Keuringsverslag van een elektrische laagspanning- en zeer lage spanningsinstallatie

NIET CONFORM

Straatnaam	Villalaan
Huisnummer	1
Busnummer	
Postcode	1601
Gemeente	Sint-Pieters-Leeuw
Land	België

Controlebezoek van een niet huishoudelijke installatie volgens (KB 08/09/2019) - AREI Boek 1- 9.1.1, 6.5. en 4.2.4.4.

Afbeelding schakel- en verdeelbord:

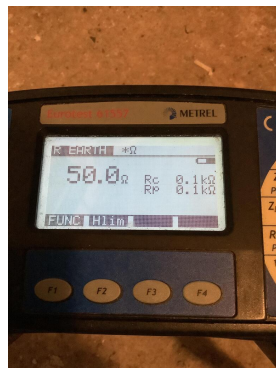
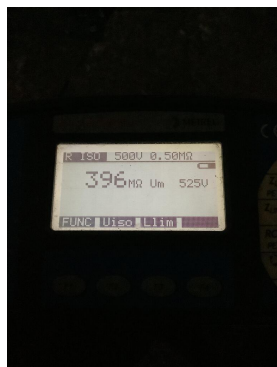
Visueel nazicht (algemeen)	NOK	Directe aanraking	NOK	Indirecte aanraking	NOK
Aansluitingen	NOK	schema in bijlage door Aceg vzw	NA		
Equipotentiale verbindingen	OK	Doorsnede geleiders	OK		
Continuïteit	OK	Verlichting / toestellen	OK		
Uitwendige invloeden	NOK

I1.01 Ééndraadschema van de installatie is te voorzien en/of te vervolledigen. (Boek 1 Afdeling 2.12 - 2.13 en 3.1.2 en 9.1.2) Afwezig

I1.02 Situatieschema van de installatie is te voorzien en/of te vervolledigen. (Boek 1 Afdeling 2.12 - 2.13 en 3.1.2 en 9.1.2) Afwezig

I1.04 Adresgegevens of gegevens installateur ontbreken of zijn onvolledig op het ééndraadsschema en/of situatieplan. (Boek 1 Afdeling 2.12 - 2.13 en 3.1.2 en 9.1.2)

I2.04 De spreidingsweerstand is groter dan 30 ohm en kleiner dan 100 ohm, maar bijkomende voorwaarden inzake differentieelschakelaars zijn niet vervuld. Aarding bij voorkeur te realiseren kleiner dan 30 ohm. (Boek 1 Onderafdeling 4.2.3.2. en 5.4.2.1.)

I5.02 De aanduiding van de stroomkringen en/of apparatuur, aansluitklemmen, enz dient aangebracht of vervolledigd te worden. (Boek 1 Onderafdeling 3.1.3.1. en 3.1.3.3.A. en 5.1.6.1)

I5.02.01 Elke elementaire stroombaan moet met een hoofdletter aangeduid worden. Elk lichtpunt, contactdoos, moeten genummerd worden in volgorde gezien vanaf de beschermingsinrichting tegen overstroom. (Boek 1 onderafdeling 3.1.2.1.)

I5.13 De nominale spanning dient duidelijk vermeld te worden op een oordeelkundig gekozen plaats. (Boek 1 Onderafdeling 3.1.3.3.)

I8.11 De kabels van het type XVB, VVB, XGB en/of C/VGVB moeten mechanisch beschermd worden tot op minimale hoogte van 10cm boven vloemniveau. (Boek 1 Onderafdeling 5.2.1.5.)

I9.02 Schakelaar, contactdoos of aftakdoos herschikken en opnieuw bevestigen. (Boek 1 Onderafdeling 1.4.1.3.)

Kabelgoten stopcontacten

nota/note 18 De elektrische installatie is grondig na te zien en conform te maken volgens de voorschriften van het AREI boek 1.
